**Objet : Projet de construction d'une autoroute dans l'axe de la route 185,
entre Rivière-du-Loup et la frontière du Nouveau-Brunswick,
tronçon Cabano–Nouveau-Brunswick**

Nous vous transmettons ci-joint les réponses manquantes aux questions complémentaires 3^e série du 4 décembre 2006 relatives au projet ci-dessus mentionné.

Figure 1 - Échangeur proposé dans l'étude d'impact au km 33

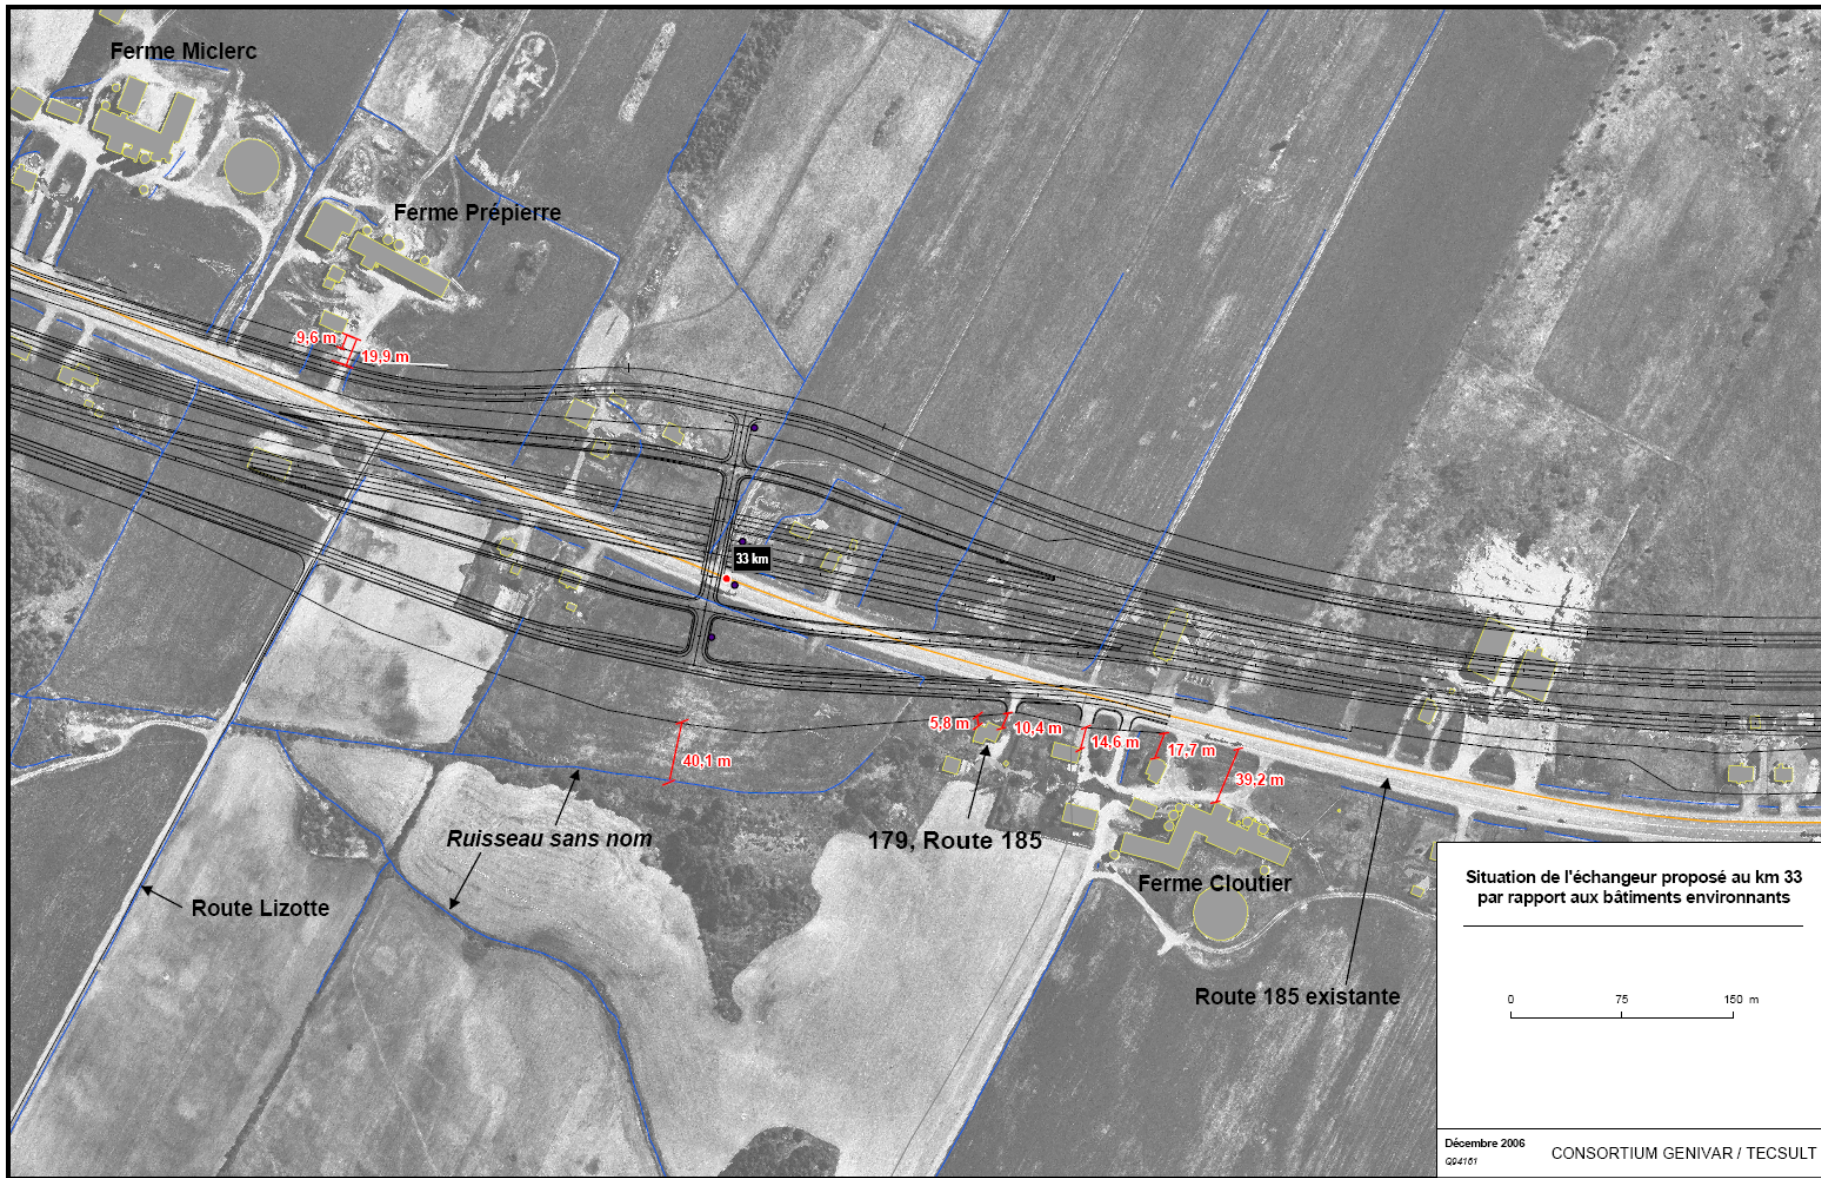
- 3** La Fédération de l'UPA du Bas-Saint-Laurent propose de rapprocher de la route Lizotte le pont d'étagement et l'échangeur situé à la hauteur du km 33 (document déposé DM8, p. 4). Quels seraient les effets d'une telle modification ?

Pour ne pas affecter les fermes Prépierre et Miclerc, la construction d'un échangeur complet dans l'axe de la route Lizotte nécessiterait qu'on décale l'axe de l'autoroute vers l'ouest, et ce, de part et d'autre du pont d'étagement. Cette relocalisation du corridor autoroutier nécessiterait un empiètement plus important sur les terres agricoles, la relocalisation d'un cours d'eau et l'expropriation certaine de la résidence #179 et d'une partie des bâtiments de la ferme Cloutier, situées du côté ouest de la route 185, au sud de la route Lizotte.

Il est important de rappeler que la localisation de l'échangeur proposé par le Ministère a été optimisée afin de limiter au minimum les empiètements sur les terres agricoles, tout en évitant de toucher aux bâtiments des fermes Cloutier, Prépierre et Miclerc. C'est dans cet esprit que l'axe de l'échangeur proposé se superpose à l'axe de la route 185 existante au km 33 précisément. Vous trouverez sur la Figure 1 les marges de recul prévues à partir du concept proposé dans l'étude d'impact pour les bâtiments des fermes Prépierre et Cloutier ainsi que pour la résidence #179 et le cours d'eau. Nous demeurons convaincus que le concept actuel proposé dans l'étude d'impact, bien que comportant des impacts sur les milieux agricole et bâti, est celui qui, globalement, minimise les inconvénients à cet égard.
